伊方発電所 3 号機
1 次系弁改造工事に係る
設計及び工事計画の認可申請の概要について

令和 4 年 8 月 1 7 日

四国電力株式会社

3.1 ループA低温側高圧注入ライン

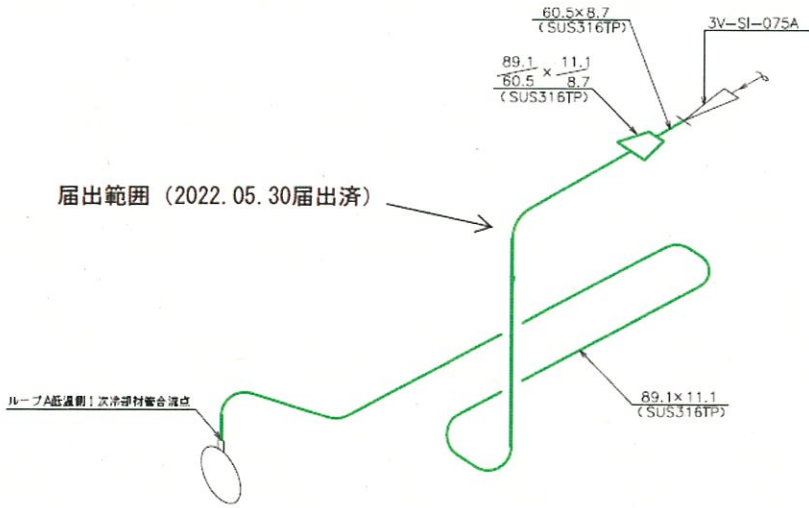
番号	主要弁の仕様									
	変更前					変更後				
	主要寸法			材料		主要寸法			材料	
	呼び径	弁箱 厚さ	弁ふた 厚さ	弁箱	弁ふた	呼び径	弁箱 厚さ	弁ふた 厚さ	弁箱	弁ふた
認①	2B	<input type="checkbox"/>	<input type="checkbox"/>	SUSF316	SUSF316	同左	<input type="checkbox"/>	<input type="checkbox"/>	同左	同左

3.2 ループB低温側高圧注入ライン

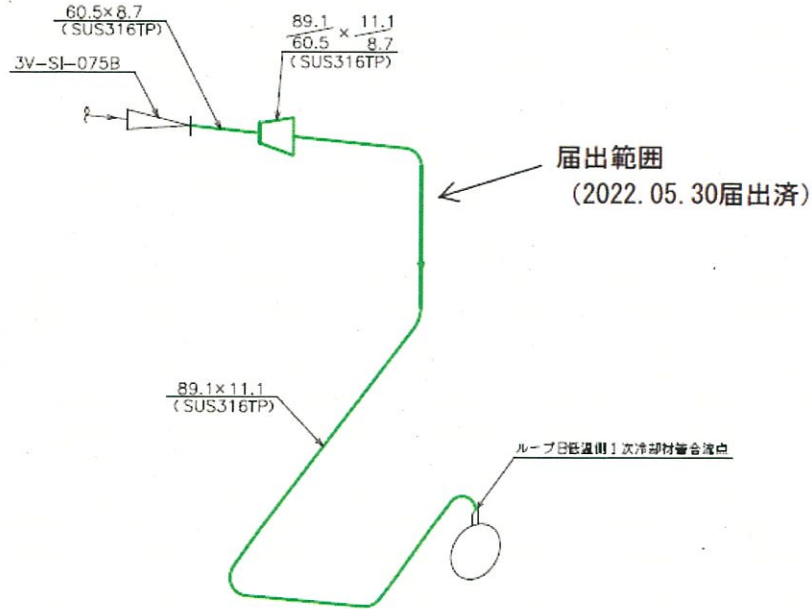
番号	主要弁の仕様									
	変更前					変更後				
	主要寸法			材料		主要寸法			材料	
	呼び径	弁箱 厚さ	弁ふた 厚さ	弁箱	弁ふた	呼び径	弁箱 厚さ	弁ふた 厚さ	弁箱	弁ふた
認①	2B	<input type="checkbox"/>	<input type="checkbox"/>	SUSF316	SUSF316	同左	<input type="checkbox"/>	<input type="checkbox"/>	同左	同左
